**OGGETTO:** Progetto per un impianto Eolico denominato "PIANI SAN PIETRO" costituito da n. 16 aerogeneratori di potenza unitaria 6 MW, per una potenza complessiva dell'impianto di 96 MW, da realizzarsi nei comuni di Bisaccia e Calitri (AV).

**Codice procedura: n.8609 del 04/07/2022**

**OGGETTO:** **[ID: 8609]** *Procedura di Valutazione di Impatto Ambientale ai sensi dell'art.23 del D. Lgs. 152/2006 relativa al progetto di un impianto eolico, denominato "Piani San Pietro", costituito da n. 16 aerogeneratori di potenza unitaria pari a 6 MW, per una potenza complessiva dell'impianto di 96 MW, da realizzarsi nei Comuni di Bisaccia e Calitri (AV).*

**OSSERVAZIONI AL PROGETTO**

**VERIFICA FASCIA DI RISPETTO FLUVIALE CON RIFERIMENTO AL BUFFER DEFINITO DALLA DGR 533/2016**

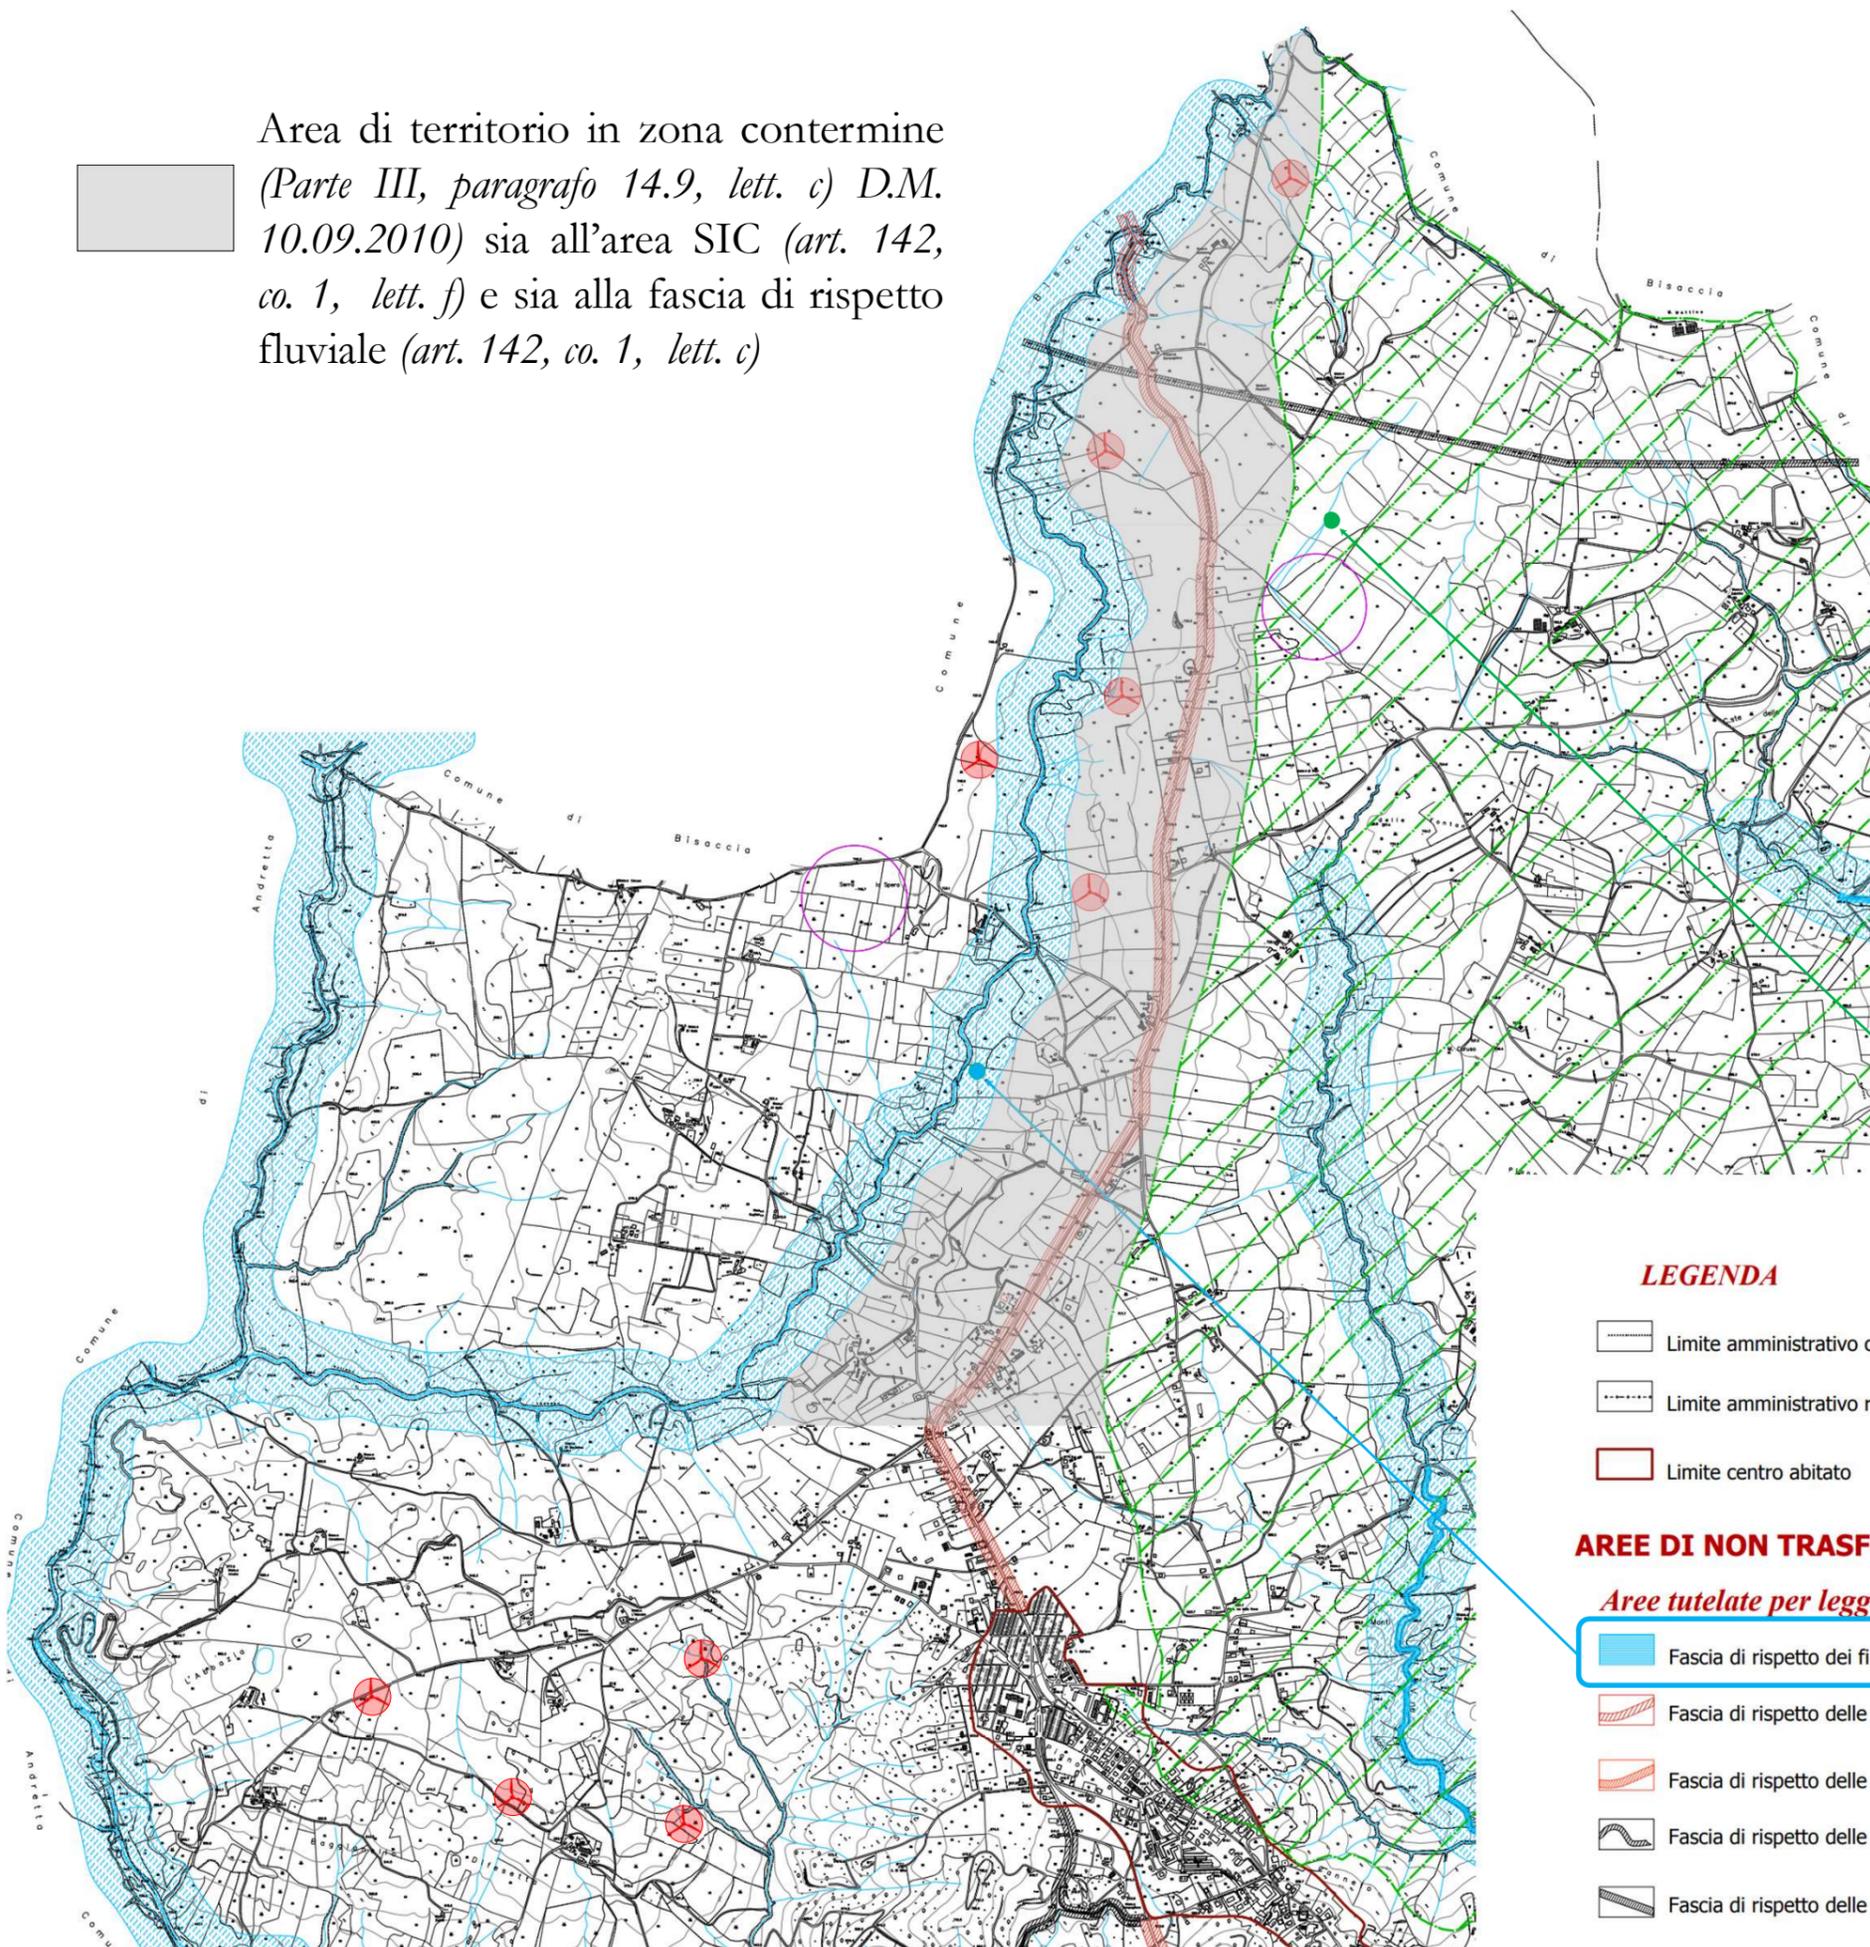
WTG	COORDINATE		DISTANZA ml	BUFFER dgr 533/2016 - Tab. 2 ml	VERIFICA SI/NO
	X	Y			
G8	535504	4535735	348,28	800	NO
G1	534771	4534651	345,91	800	NO
G12	534824	4533686	206,12	800	NO
G2	534263	4533415	224,60	800	NO
G13	534722	4532896	236,92	800	NO

WTG	COORDINATE		DISTANZA ml	BUFFER dgr 533/2016 - Tab. 2 ml	VERIFICA SI/NO
	X	Y			
G8	535504	4535735	113,00	500	NO
G1	534771	4534651	770,00	500	SI
G12	534824	4533686	561,00	500	SI
G2	534263	4533415	1.000,00	500	SI
G13	534722	4532896	488,00	500	NO
